Le **28 MARS 2012**

Nos réf : EE-505-12-**3092**

Avis de l'autorité environnementale sur le projet d'extension du centre commercial Val d'Europe sur la commune de Serris (département de la Seine-et-Marne)

carte issue de l'étude d'impact

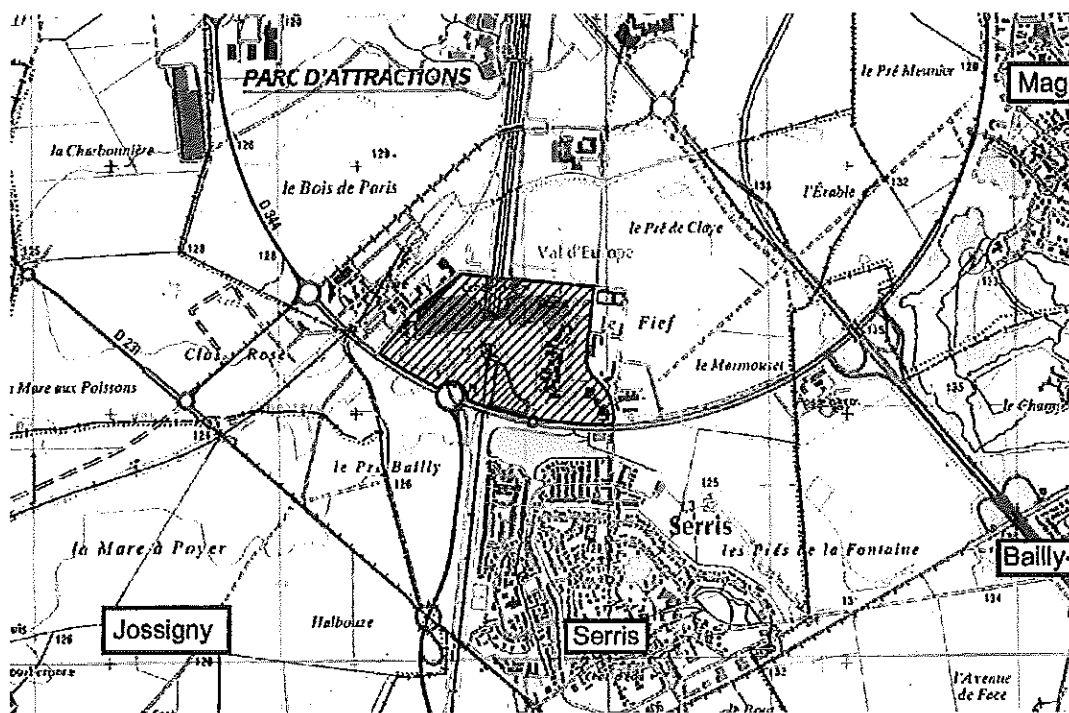
Le contexte d'implantation du projet est présenté dans le dossier (page 121 et suivantes). Toutefois la carte page 121, ne semble pas actualisée puisque des ZAC alentours, comme celle « des studios et des congrès », sont présentées comme étant en cours d'étude alors que la carte page 123, les qualifie d'opérationnelles. Cette carte des différentes ZAC existantes, en cours, et projetées, montre que le territoire de la zone élargie sera à terme largement urbanisé.

Carte issue de l'étude d'impact

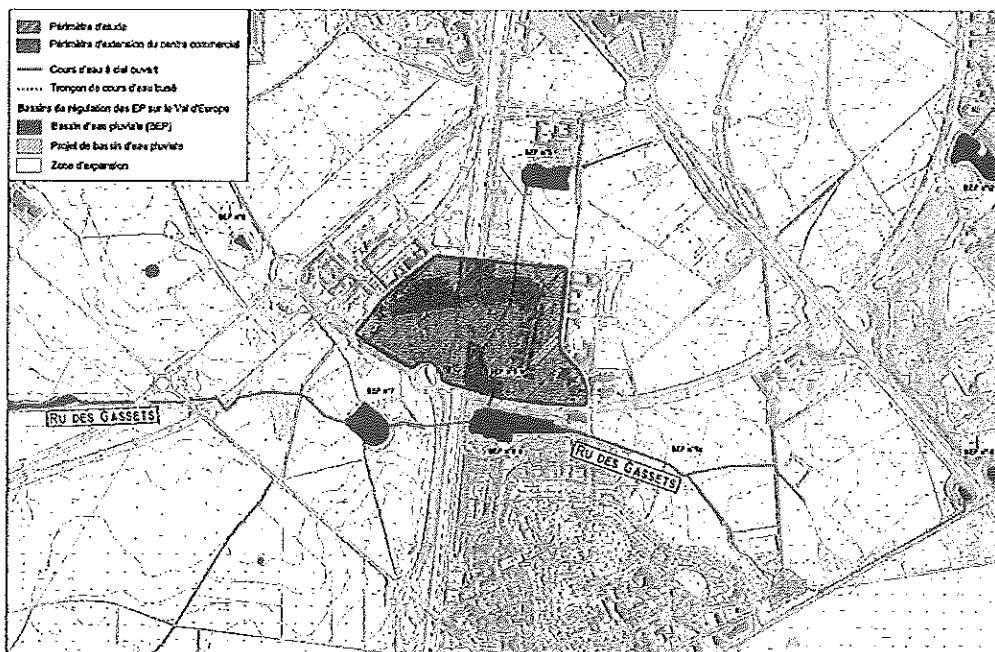
Le dossier indique dans le résumé non technique que le projet ne s'implante pas sur une zone humide. Mais la consultation du site Internet de la DRIEE-IF⁹ et ses cartographies montre qu'une partie du site est classé en zone d'alerte « classe 3 »¹⁰. Ceci est évoqué page 35, des explications sont données pour justifier la non prise en compte de ce classement pour les zones humides placées au Nord du projet, mais aucune précision n'est donnée pour celles localisées vers le Sud du site.

Les eaux pluviales du centre commercial actuel, sont régulées dans deux bassins de la chaîne hydraulique du ru des Gassets, les bassins 8 nord pour la partie Est et 7 pour la partie Ouest. Ces bassins sont gérés par le SAN¹¹ du Val d'Europe. Leur dimensionnement a été établi suite à une étude hydraulique de l'ensemble du secteur en 1991. L'ensemble de ces retenues a fait l'objet d'une autorisation au titre de la Loi sur l'Eau préalable à leur réalisation (98/DAE/2E/037). L'urbanisation de l'ensemble du secteur est prévue dans le dimensionnement de ces retenues, en dehors de la couverture de la tranchée TGV prévue pour le projet d'extension.
